附錄卅三

「中部科學工業園區第三期發展區(后里基地—七星農場部分)開發計畫環境影響說明書(修訂本)」第二次確認審查意見及答覆說明

主旨：貴籌備處所送修正後「中部科學工業園區第三期發展區（后里基地—七星農場部分）開發計畫環境影響說明書」，請依附件補充、修正後，再送本署轉送委員及專家學者確認，請查照。

彰濱工業區

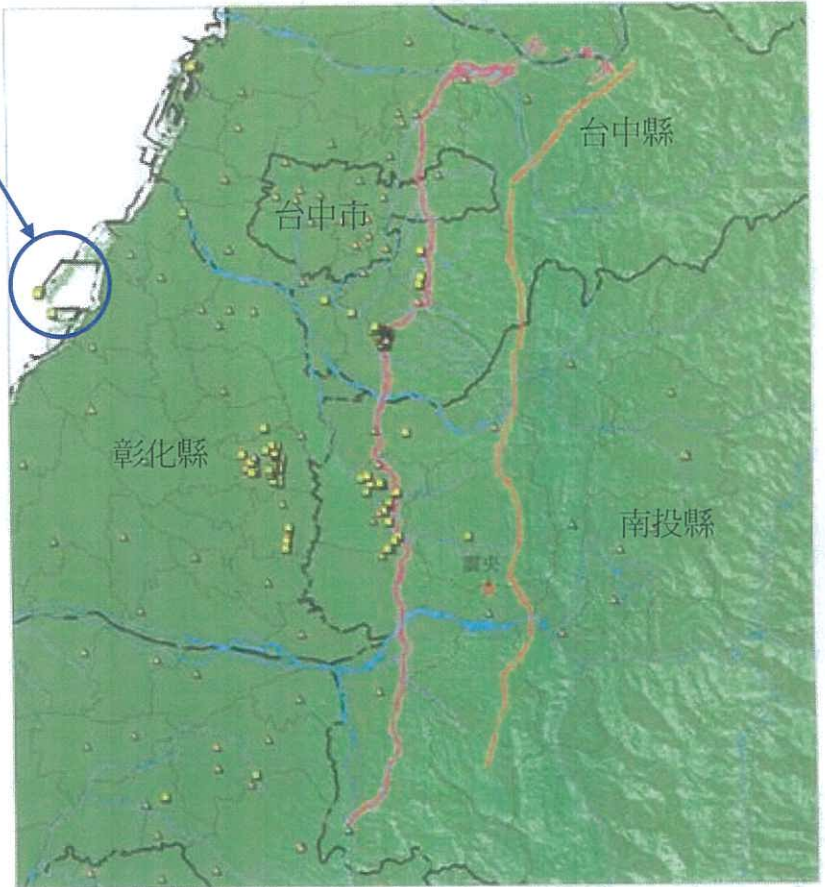
5. 替代區位。彰濱工業區自 1992 年開發完成至今，經歷 921 地震，有發生土壤液化？請提出事證。請提供原始選址相關資料佐證。
6. 對於外部成本內部化。開發單位回答仍堅持已完全將外部成本內部化。實在了不起。因此開發單位應該提供以下數據供所有人學習：在設計下，所排放空氣及水污染對於民眾健康影響是每百萬人有多少人致病？下游西瓜花卉作物損失，中部民眾的 value of statistical life，因為治病所損失的工作收入，醫療花費等。
7. 成本效益評估部分。開發單位答覆成本僅是維修成本，文字說明不清楚。請以本案為例，列出使用參數並說明計算過程。同時說明在什情況下會發生重複計量。
8. 對於財富分配回答，此案為單一廠商，說明所提內容廠商開發即可，依舊有相同效果。使用民眾納稅錢開發科學園區。沒有效益增加，反

審查意見	答覆說明
<p>平方。錯誤未必因為公式有錯，可能使用時放錯參數，開發單位或顧問公司在本案中多次『錯置』數據，也無法排出再次出錯的可能。模式只是一個工具，可不可以用來代表現實環境，都需要經過驗證能使用。明顯與現實不符的模式，結果當然不可靠。人不是活在虛擬空間裡，當然以現實為依據。模式內參數既然與現實不符，本開發案所有空污模擬都不可靠、當然討論是否有容許排放空間，完全無意義。</p>	<p>者所討論過的，資料應為可信。</p>
<p>5. 替代區位。彰濱工業區自1992年開發完成至今，經歷921地震，有發生土壤液化？請提出事證。請提供原始選址相關資料佐證。</p>	<ul style="list-style-type: none"> • 崙尾區西區為彰化縣政府推薦作為科園之用地，現況僅有初步填土完成，地盤尚未穩定。 • 根據國家地震工程研究中心之921集集大地震「資料分析與災情資料管理系統」之「震災調查報告」，調查結果顯示彰濱工業區之水力回填區亦屬於因土壤液化而引致之震害區域之一。根據以往之現地勘查資料顯示，彰濱工業區內之崙尾區近崙尾水道緊鄰浚填區之新填地，及鹿港西二區車輛測試中心用地皆發現噴砂液化現象。將921集集地震時此二處液化區域及鄰近地區之液化位置套繪於地形圖如下圖所示：

- 921 地震後崙尾區液化照片

921 地震--彰濱工業區鹿港西二區液化噴砂現象

附件一、中部地區臭氧案例日期間（2000/09/18~09/22）背景臭氧 濃度模擬結果之地面等濃度圖

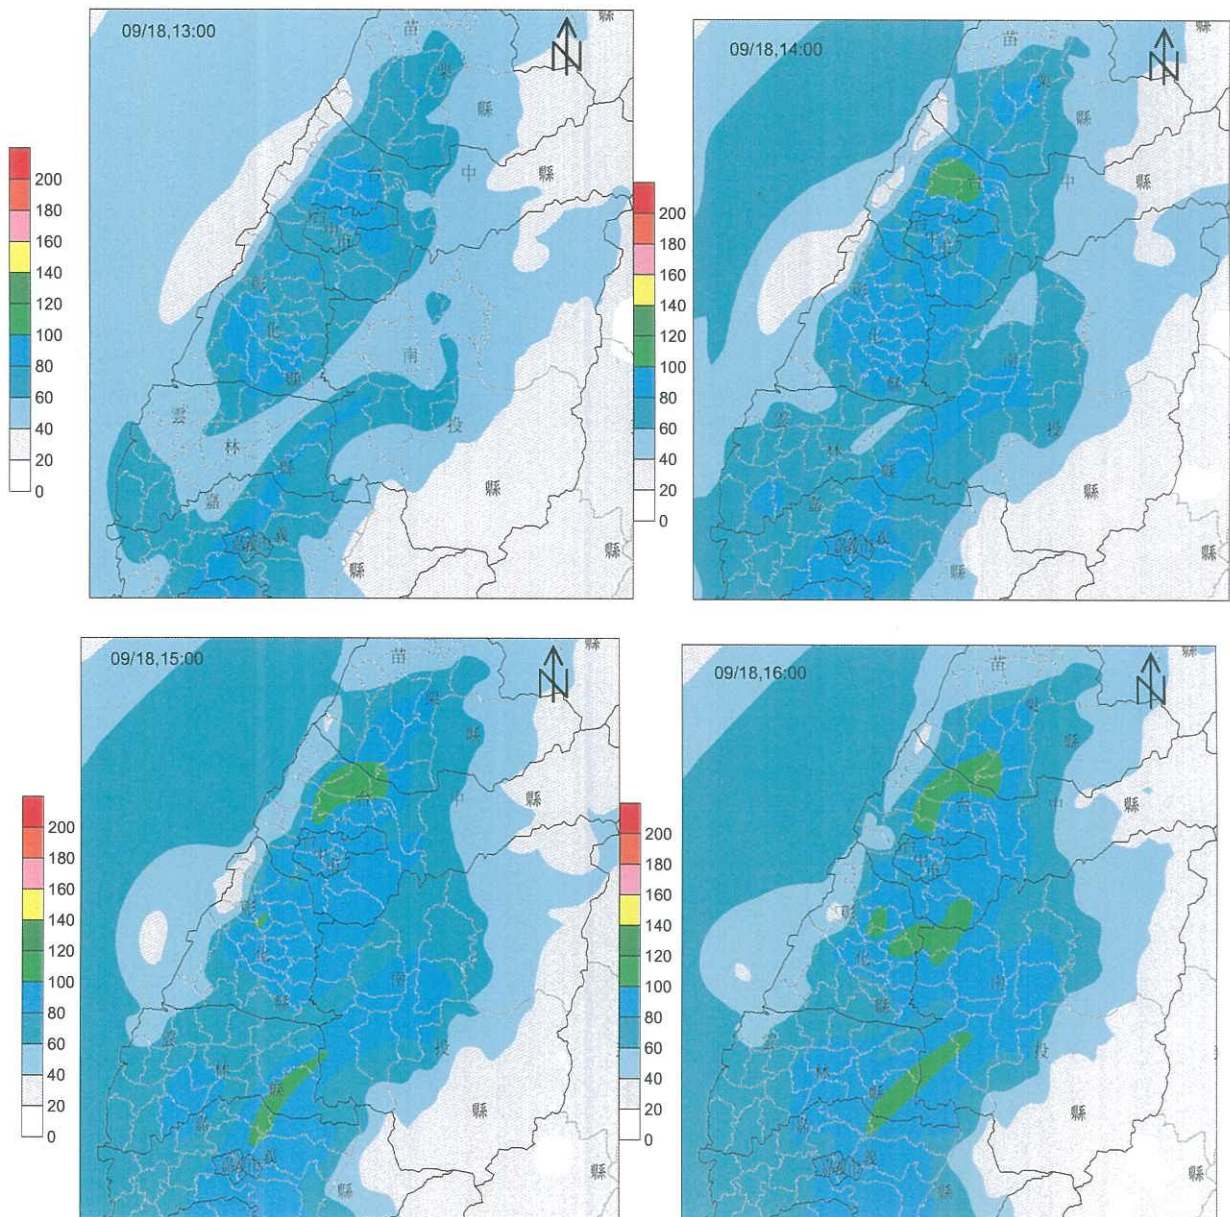
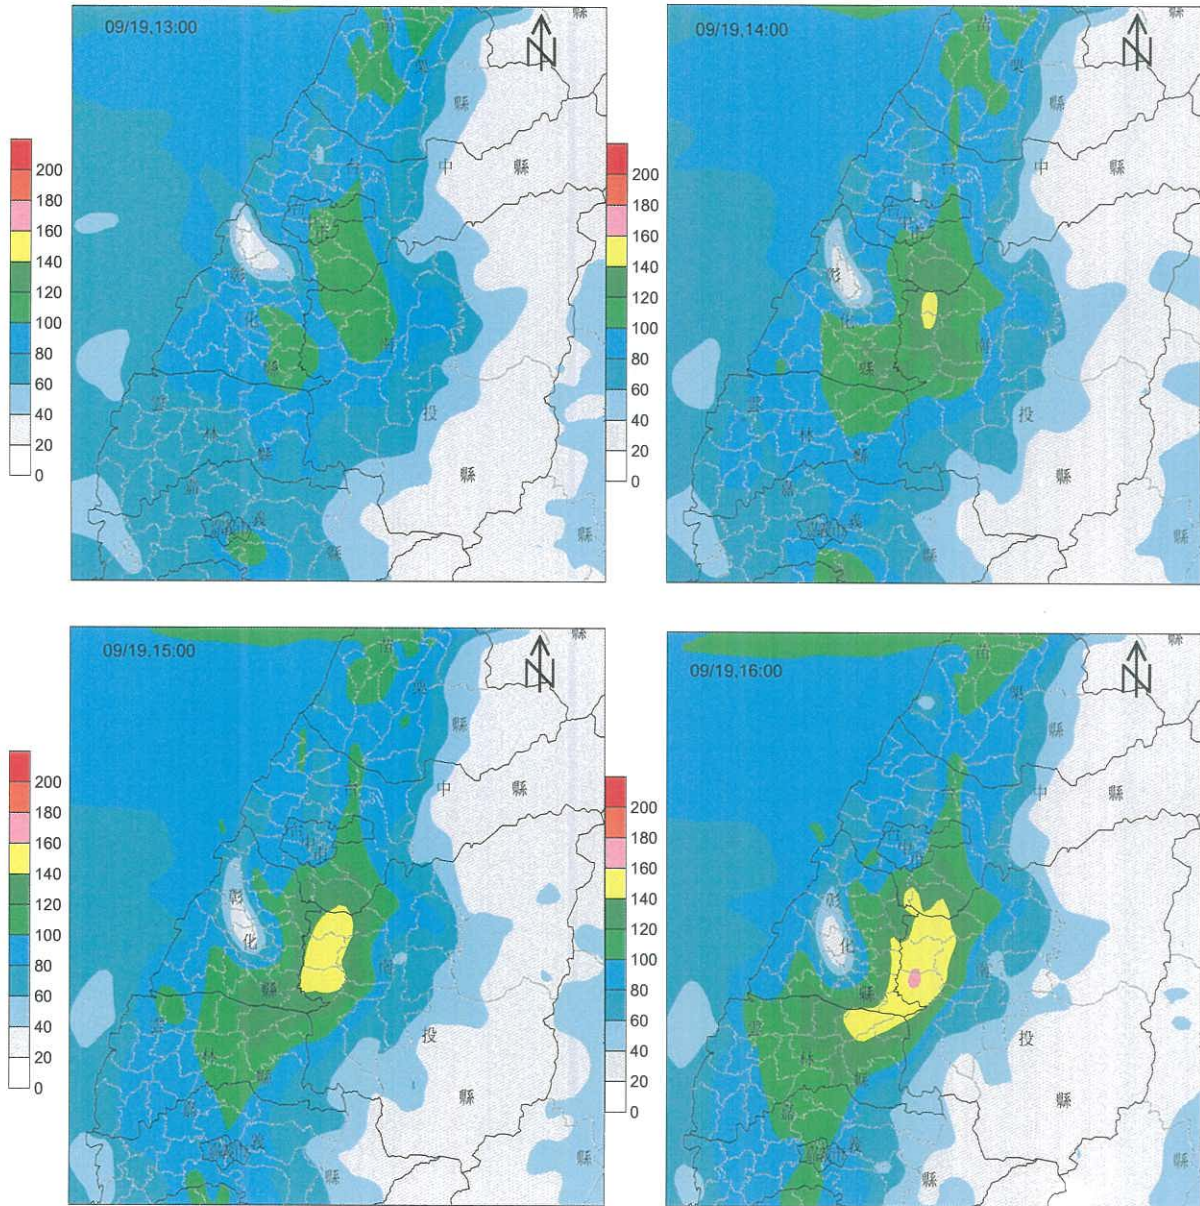
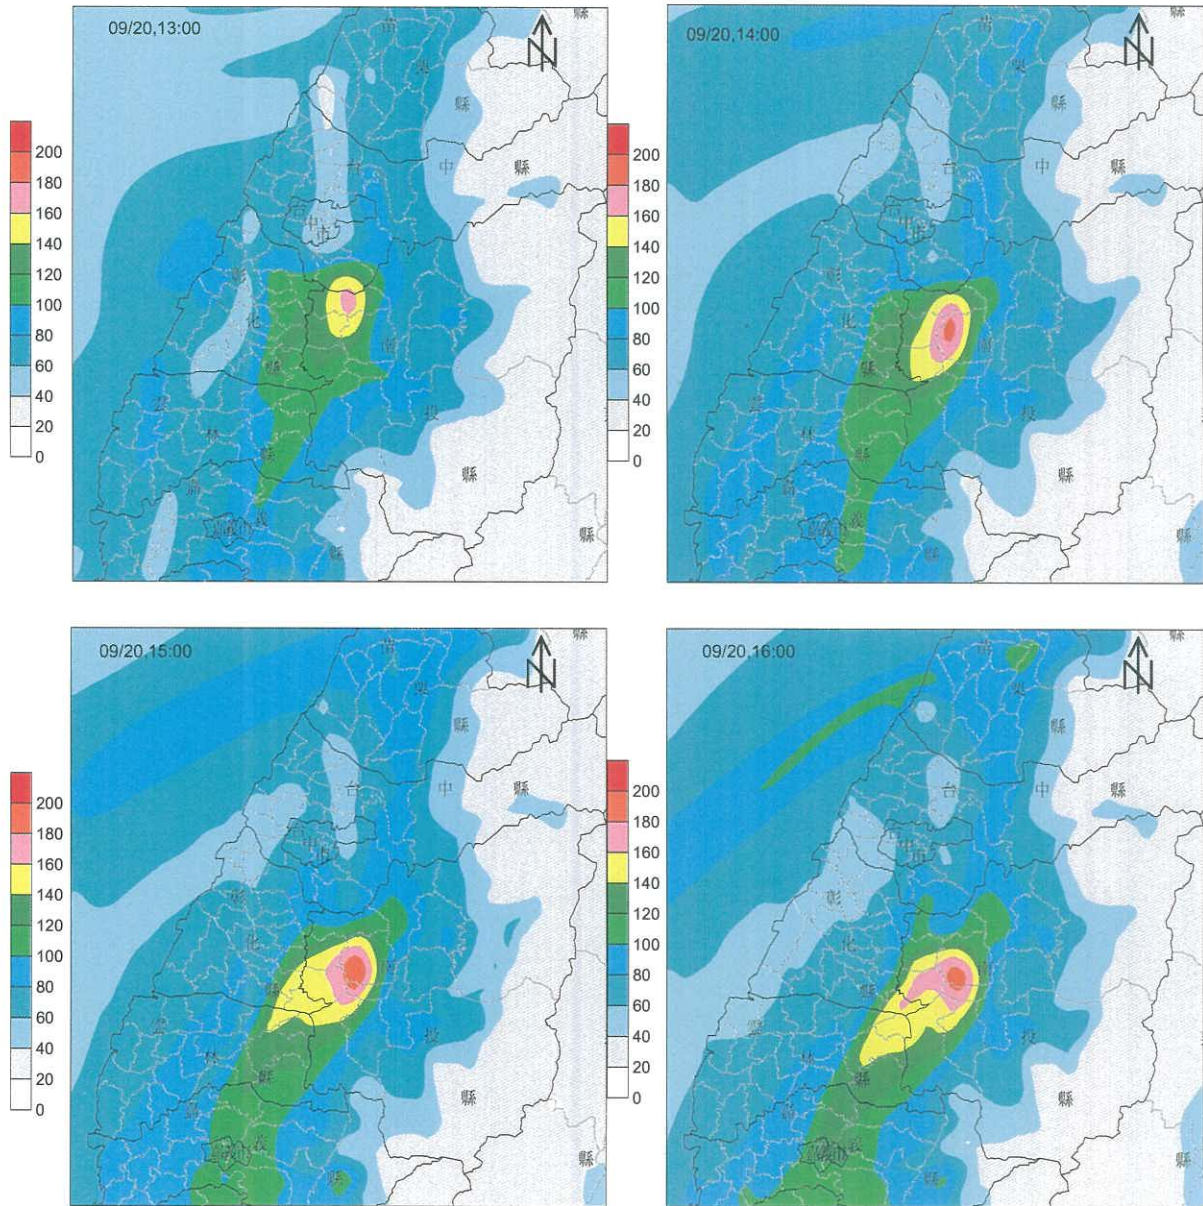
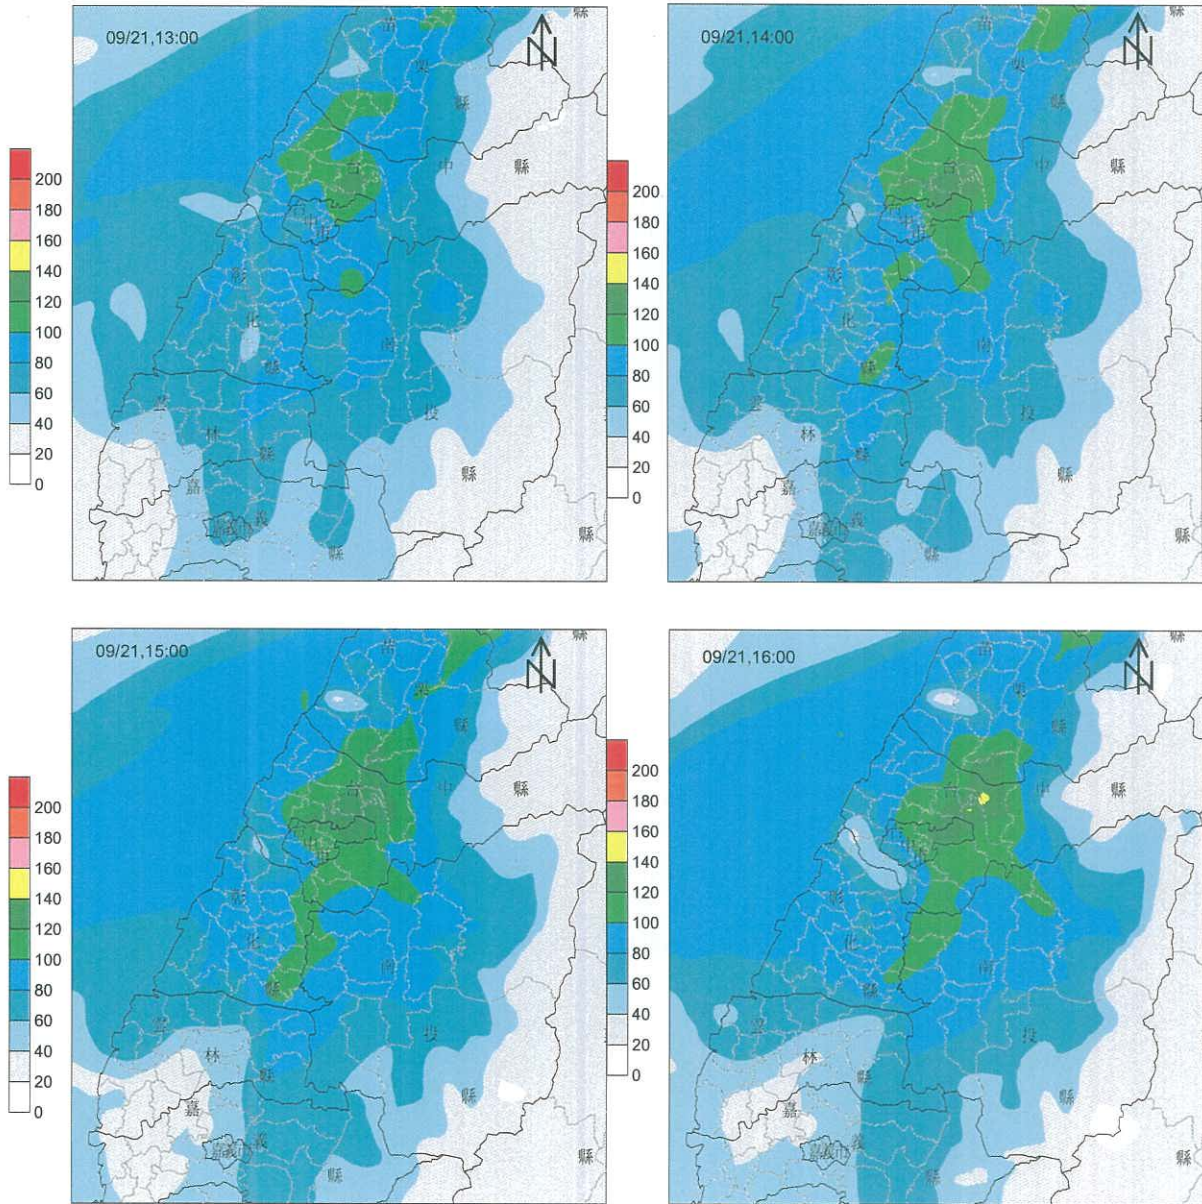
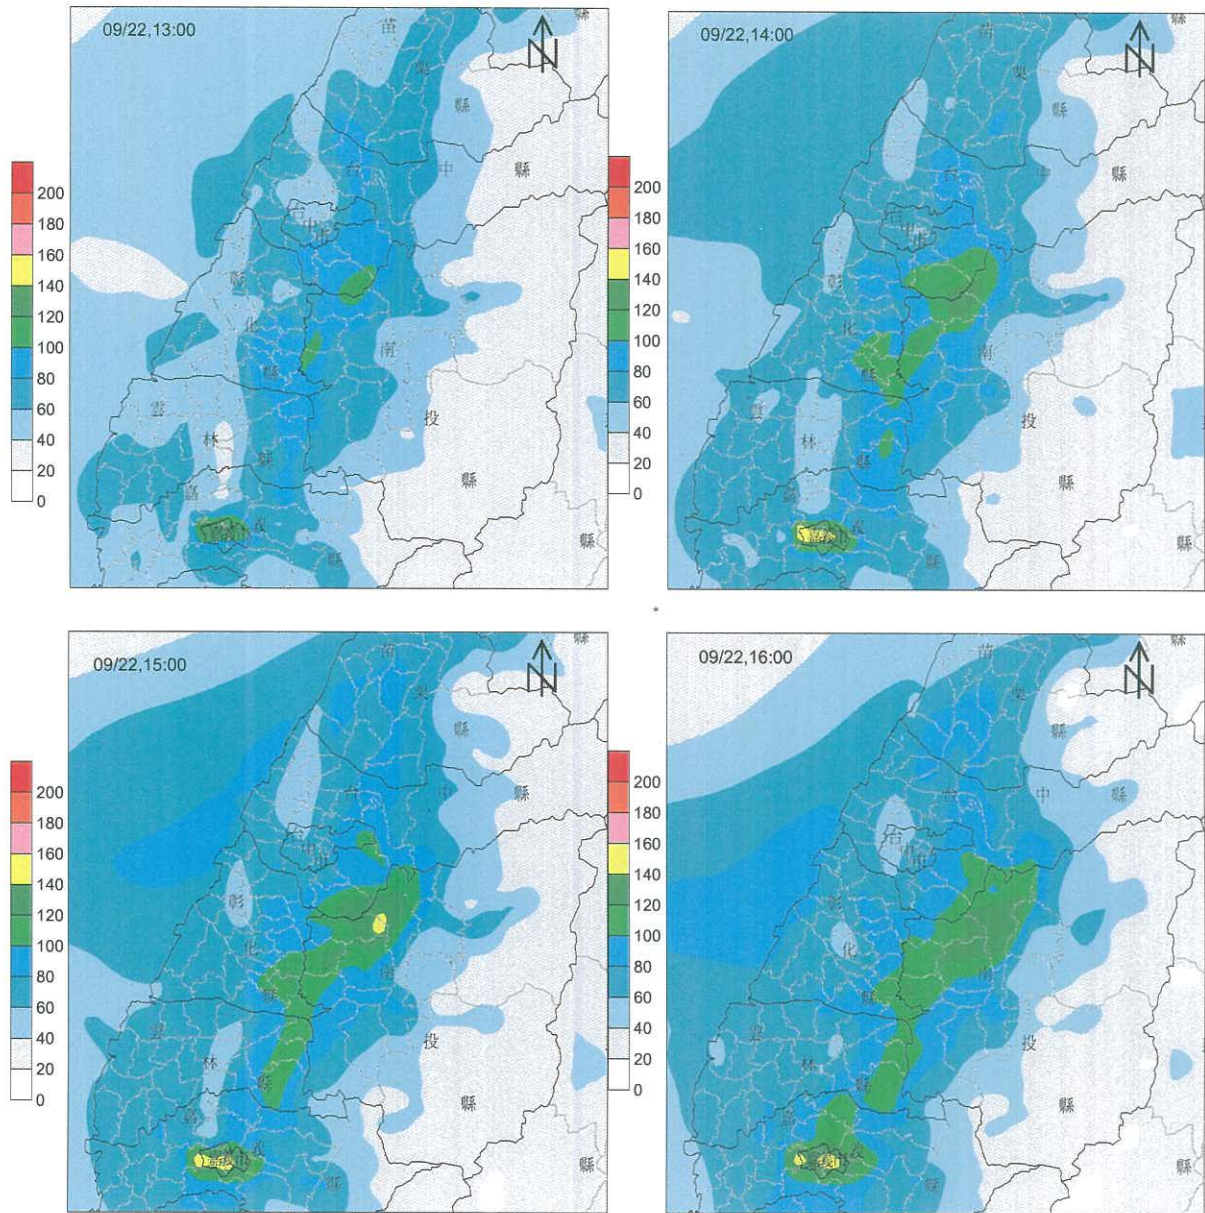
2. 使用模式最重要是能否反應現實。現實已經告訴所有的人：空氣品質已接近標準的上限，顯示稍微增加污染物排放，就可能超過標準。『選取模式』告知仍容許增量，或許換一些參數就不同。從問題 1. 回答及有關大氣邊界層與實際違背等現象，可能開發單位有『錯置』參數，而有容許增量產生。
3. 就應為過去對於圖 3-2-1 說明不清楚，所以再次提出。第二次審查意見所謂之『詳細說明』，實際上是提供 48 頁電腦輸出，是不負責任的做法。如果氣象預報，是要求每一各民眾讀每分每秒溫度風速風向資料，就不需要氣象預報員。開發單位或顧問公司沒有針對第二次審查意見提供詳細說明。請提供差異之說明。
4. 有關混合層高度與現實相反。答覆說是依據環保署公告之模式模擬規範規定辦理，因此似乎錯誤不是顧問公司。模式是一個工具，就像計算 IRR 公式，看是否有適當使用。即使是簡單的最小方差線性回歸，也會有人得出負的 r 平方。錯誤未必因為公式有錯，可能使用時放錯參數，開發單位或顧問公司在本案中多次『錯

<p>3. 就應為過去對於圖 3-2-1 說明不清楚，所以再次提出。第二次審查意見所謂之『詳細說明』，實際上是提供 48 頁電腦輸出，是不負責任的做法。如果氣象預報，是要求每一各民眾</p>	<ul style="list-style-type: none"> • 圖 3-2-2 逐日 13-16 時濃度之 120ppb 等濃度線所涵蓋之範圍是指該範圍的濃度在「120 ppb 以上」，而不是「120 ppb 左右」，當初如此表達是欲顯示「超過空氣品質標準」的範圍。為了能和圖 3-2-1 比對，現將圖 3-2-2 的色階(等濃度線間距)延伸為圖 3-2-1 的濃度範圍，如附件一之圖說所示。可以看到最大濃度(180~200 ppb)發生在 9/20 日 15 時南投縣境內。

審查意見	答覆說明
<p>讀每分每秒溫度風速風向資料，就不需要氣象預報員。開發單位或顧問公司沒有針對第二次審查意見提供詳細說明。請提供差異之說明。</p>	<ul style="list-style-type: none"> • 表 3.2-2 是最大臭氧增量以及該發生時間（第 5 欄）的模擬濃度。由於最大臭氧增量發生的時間不一定是在中午時段（例如台中市為 10 時、台中縣為 11 時），所以該時間的濃度不一定會呈現在圖 3-2-2 當中。為了顯示兩者的關係，本計畫在第三次初審會的附件一（亦即說明書修訂本附錄二十八，p.附 28-211~附 28-221）顯示各縣市最大增量格點位置（座標為表 3.2-2 第 2、3 欄）之濃度時序圖，而 p.附 28-210 也顯示整個中部地區發生最大濃度格點位置的時序圖，以茲對照。簡言之，圖 3.2-2 是中午時段的臭氧濃度，而表 3.2-2 則是最大增量發生的位置、時間及當時的濃度。 • 對於氣象資料選用原則依其模擬模式而有所不同。其中，模擬污染物種類為“衍生性污染物”之三維網格模式，由於需要大量計算其無法將其一整年之資料輸入電腦，故三維網格模式往往挑選一些容易產生高臭氧或氣懸膠之天氣型態作為考量依據；而模擬污染物種類為“原生性污染物”之高斯擴散模式，由於計算非像網格模式般複雜，故依行政院環境保護署 92/12/25 修正公告之「空氣品質模擬規範」第七條之規定，各類型模式模擬所需之氣象資料應使用中央機關公佈於網站者，另據其附錄「高斯擴散模式使用規範」第一條之規定，模擬污染物種類為原生性污染物，其模擬期程為一年；因此本計畫於進行空氣污染評估時係選用行政院環境保護署於“空氣品質模式支援中心”公告之中央氣象局地面測站台中站及探空測站板橋站 2003 年“全年逐時”之氣象資料（包括風速、風向、溫度、穩定度、混合層高度等），並配合污染物排放條件，對所有氣象狀況進行模擬，預測本計畫可能產生之最大污染物濃度增量。
<p>4.有關混合層高度與現實相反。答覆說是依據環保署公告之模式模擬規範規定辦理，因此似乎錯誤不是顧問公司。模式是一個工具，就像計算 IRR 公式，看是否有適當使用。即使是簡單的最小方差線性回歸，也會有人得出負的 r</p>	<ul style="list-style-type: none"> • 本計畫以 ISC 空氣品質擴散模式進行模擬計算所採用之氣象資料之混合層高度係採用行政院環境保護署「空氣品質模式支援中心(以下簡稱『模式中心』)利用 Holzworth 法計算方式求得逐時混合層高度並公告於“模式中心”網站上(網址：http://www.aqmc.org.tw)之資料。 • 本計畫經向環保署模式中心查詢委員所提疑問，該中心表示亦發現多個測站冬天混合層高度較夏天為高之現象，其亦表示該中心所提出的數據是經過許多位專家學
